SERVICE INFO – INA 0130

Καινούρια τροχαλία τάνυσης 531 0859 10

Πλήρες εύρος για κινητήρες D5204 και D5244

Εικόνα 1: 531 0859 10 — Καινούρια τροχαλία τάνυσης

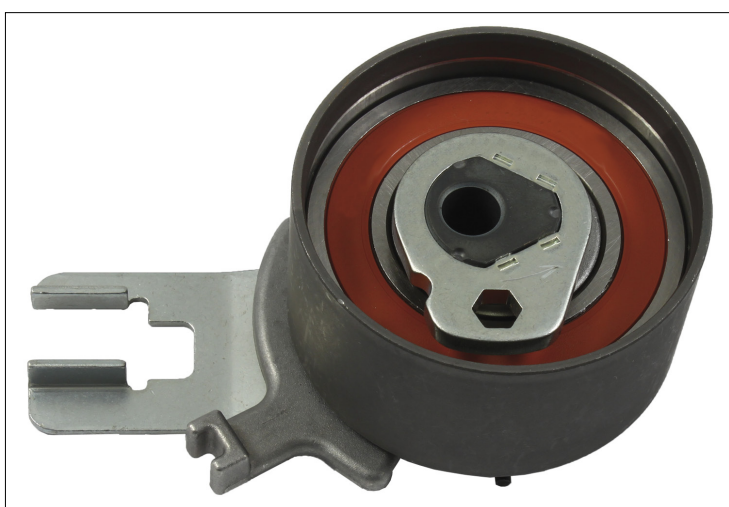
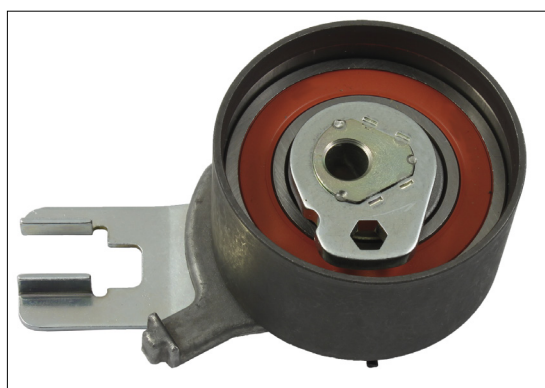
Στα συγκεκριμένα οχήματα, η τροχαλία τάνυσης 531 0515 10 (εικόνα 2) μπορεί να χρησιμοποιηθεί μόνο για ένα περιορισμένο εύρος αριθμών κινητήρα.

Για το λόγο αυτό, η Schaeffler Automotive Aftermarket ανέπτυξε τη νέα τροχαλία τάνυσης 531 0859 10 (εικόνα 1). Αυτό το εξάρτημα καλύπτει όλους τους κινητήρες D5204 και D5244 για ολόκληρη την κατασκευαστική περίοδο.

Όσο αφορά στην εμφάνιση, οι δύο τροχαλίες τάνυσης διαφέρουν μόνο στο σχεδιασμό της ένδειξης χρονισμού.

Το kit 530 0504 10 με τροχαλία τάνυσης 531 0515 10 αντικαθίσταται από το kit 530 0582 10 μαζί με την καινούρια τροχαλία τάνυσης.
